Vorlage Federführende Dienststelle: Fachbereich Stadtentwicklung und Verkehrsanlagen Beteiligte Dienststelle/n:	Vorlage-Nr: FB 61/0516/WP17 Status: öffentlich AZ: Datum: 02.08.2016 Verfasser: Dez. III / FB 61/200									
Vorhabenbezogener Bebauungsplan Nr. 963 - Süsterfeldstraße / Am Guten Hirten - hier: - Bericht über das Ergebnis der Beteiligung der Öffentlichkeit gemäß § 3 (2) BauGB - Bericht über das Ergebnis der Beteiligung der Behörden gemäß § 4 (2) BauGB - Empfehlung zum Satzungsbeschluss										
Beratungsfolge: TOP: __

Bebauungsplan Nr. 963

- Süsterfeldstraße/ Am Guten Hirten -

Vorhabenbezogener Bebauungsplan Nr. 963 - Süsterfeldstraße / Am Guten Hirten - Abwägungsvorschlag Öffentlichkeitsbeteiligung

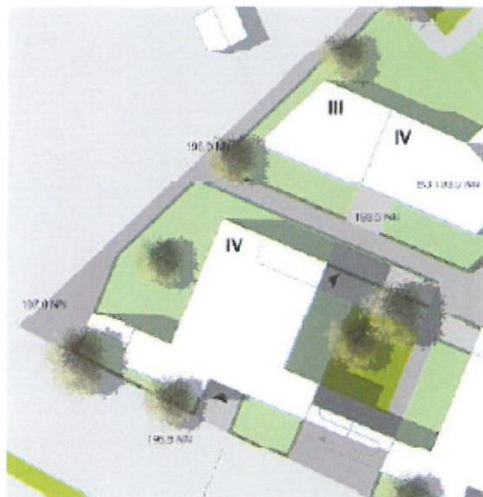
1. In der Bürgerbeteiligung wurde ausdrücklich darauf hingewiesen, dass in direkter Ausrichtung zur Süsterau keine Balkone sein werden. Dies ist im jetzigen Bebauungsplan nicht mehr gegeben, da eine umlaufende Dachterrasse für das zum Campusband gelegene Gebäude WA3 vorgesehen ist. Darüber hinaus sind für die Winkelbebauung WA2 Balkone in Richtung der Siedlung Süsterau geplant.

Warum wurde hier der versprochene Verzicht auf Balkone nicht umgesetzt?

Planung neu:

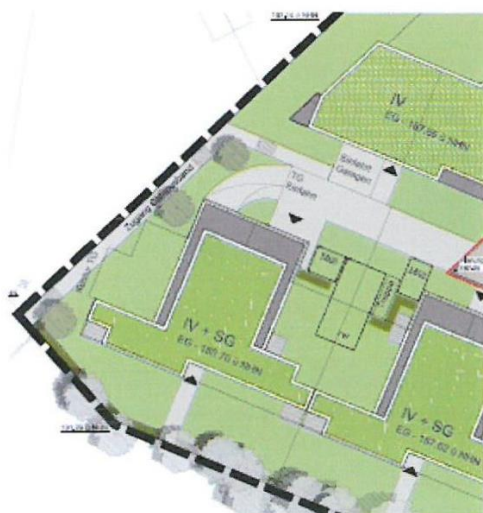
2. In der Bürgerbeteiligung im letzten Jahr wurde uns eine dreigeschossige Bebauung des ersten Gebäudeabschnitts der Winkelbebauung WA2 Komplexes in Richtung Süsterau versprochen, die auch im Ergebnis des Landeswettbewerbes so vorgeschlagen wurde. Diese Geschosshöhe ist nun auf 4 erhöht worden.

In der Stellungnahme der Verwaltung zu Nr. 3 vom 7.12.2015 wird darauf hingewiesen, dass die tatsächliche Höhe des Gebäudes über Gelände des Grundstücks 200 10,60 Meter beträgt. Das ist nicht korrekt, denn unser Grundstück endet erstens nicht auf der Höhe der Betonmauer, sondern am Sockel dieser Mauer, und zweitens ist der technische Aufbau von 1,5 Meter Höhe nicht berücksichtigt. Dadurch erhöht sich die tatsächliche Höhe über das Grundstück 200 auf 14,80 Meter.

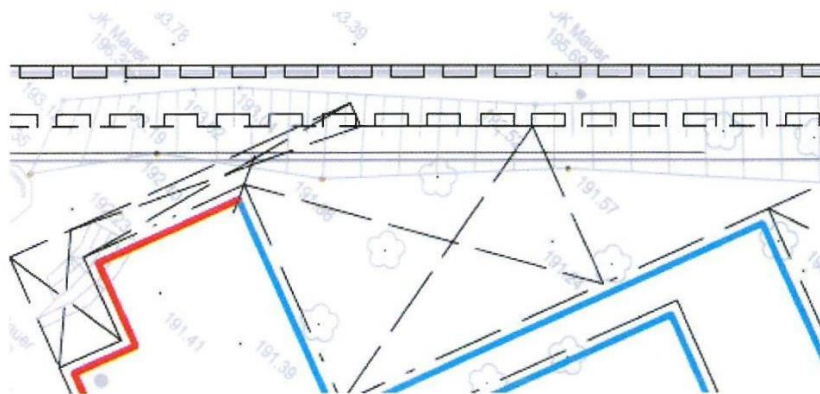
Darüber hinaus ergibt sich durch die Aufstockung der Schallschutzbebauung ein gravierender Nachteil bezüglich der Funktionalität der Kaltluftschneise. Im Landeswettbewerb wurde eine Bebauung vorgestellt, die eine gute Abwägung zwischen der Funktionalität des notwendigen Luftaustausches und den Anforderungen des Schallschutzes berücksichtigte. Diese Aufstockung führt dazu, dass die Funktionalität des Luftaustausches nicht mehr so gegeben ist. Wir finden auch leider kein veröffentlichtes Gutachten, dass diese Aufstockung als tolerabel bestätigt.
